PETR Pays Loire Beauce

De: Association Beaugency Béton Camions <beaugencycamionscasuffit@gmail.com>
Envoyé: mercredi 3 mai 2023 19:31
À: PETR Pays Loire Beauce
Objet: enquête SCoT - « A l'attention de Monsieur le président de la commission d'enquête »
Pièces jointes: observation_mercredi3mai_doc1.pdf; observation_mercredi3mai_doc2.pdf

Prise en compte d'un document inexistant : le PCAET

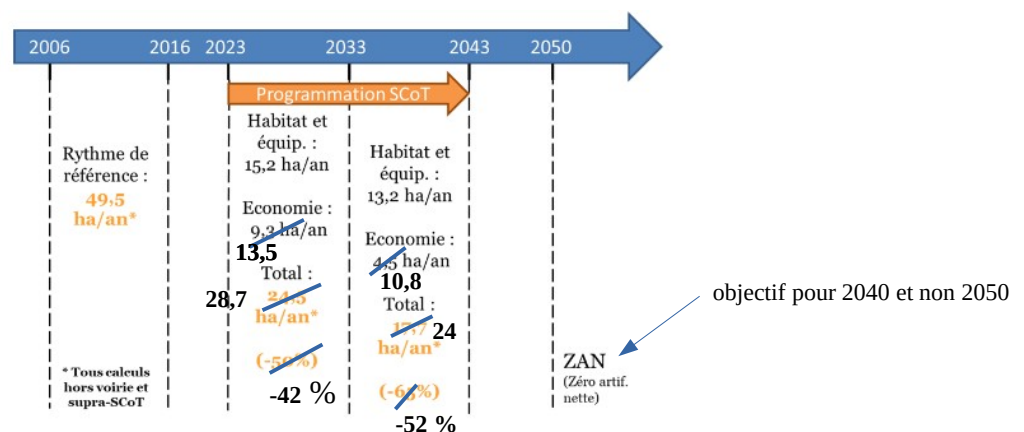
Or la consommation d'espace prévue par le SCoT s'éloigne des cibles fixées pour l'artificialisation dans l'objectif 5 du SRADDET : -50 % d'ici 2025 et tendre vers un solde zéro à l'horizon 2040. Cela ne respecte pas non plus les règles générales n°5 et n°8 qui tendent à limiter l'étalement urbain et l'imperméabilisation des sols.

Pourquoi l'artificialisation des sols ne tient pas compte des nouvelles voiries et aménagements mentionnés dans la prescription 37 du DOO ?

Nous demandons l'abandon de ce projet de SCoT pour un projet respectant les objectifs du SRADDET.

Tache urbaine de Beaugency

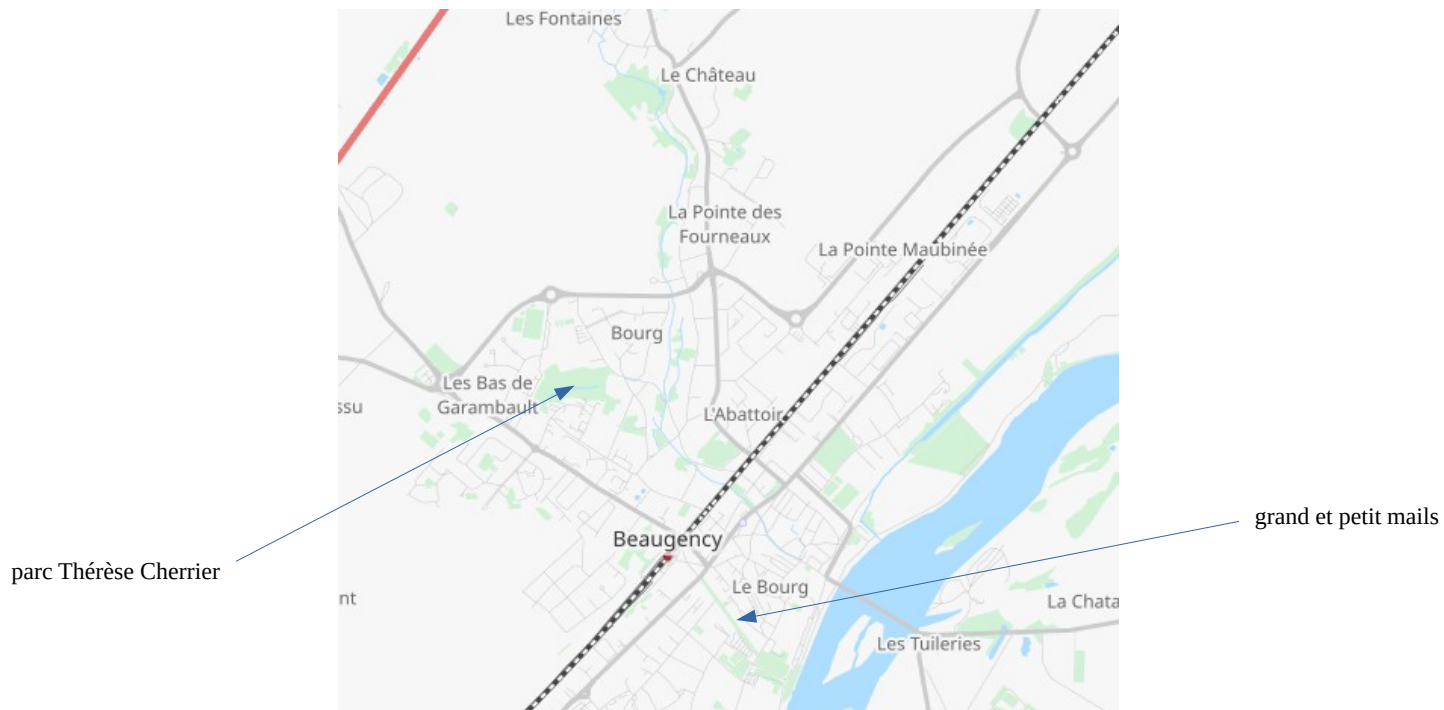
Nous nous étonnons que des parcs tels que le parc Thérèse Cherrier ou encore le mail soient intégrés dans cette tache urbaine alors que les parcs et le mail de la commune de Meung-sur-Loire ont bien été ôtés de sa tache urbaine (p.31).

Nous nous étonnons également de la prise en compte d'un terrain actuellement cultivé en dehors de la zone Actiloire car aucune autorisation de construire n'a été délivrée pour l'instant sur ce terrain en zone AUi. D'autant plus que le diagnostic territorial du SCoT (pièce 1.1) indique qu'« il convient d'être particulièrement vigilant sur les espaces agricoles situés (...) à proximité des communes de Beaugency » (p.167).

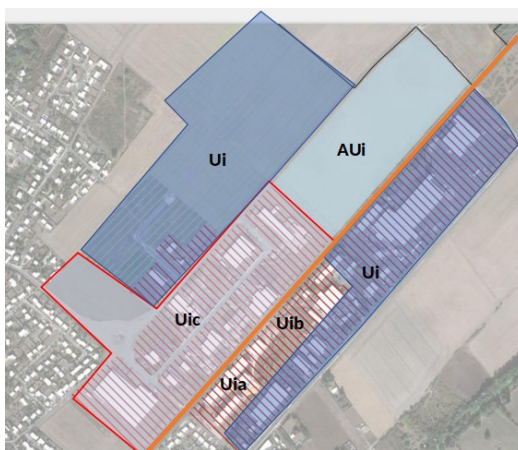
Nous demandons que cette zone AUi ne fasse pas partie de la tache urbaine de Beaugency et qu'elle redevienne zone agricole (A).

Extension de la zone Actiloire

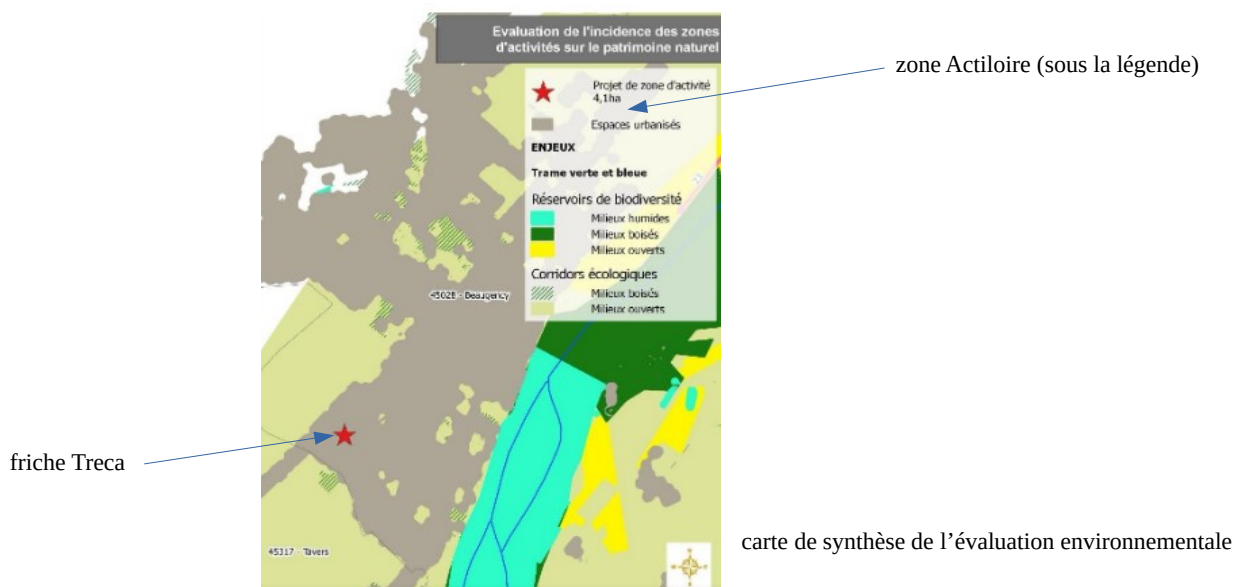
Un tableau sur le foncier dédié à l'économie figure en page 36 du PADD.

Quelle est la date de référence pour ce tableau ?

D'après ce tableau, une extension de 10 ha est prévue pour la zone Actiloire et la requalification d'une friche de 1,4 ha.

Nous demandons que la friche ne soit pas comptée dans l'extension de la zone Actiloire car elle ne fait pas partie de cette zone.

Nous demandons la suppression de l'extension de 10 ha de la zone Actiloire, d'autant plus si cette extension correspond à la zone AUi mentionnée plus haut.
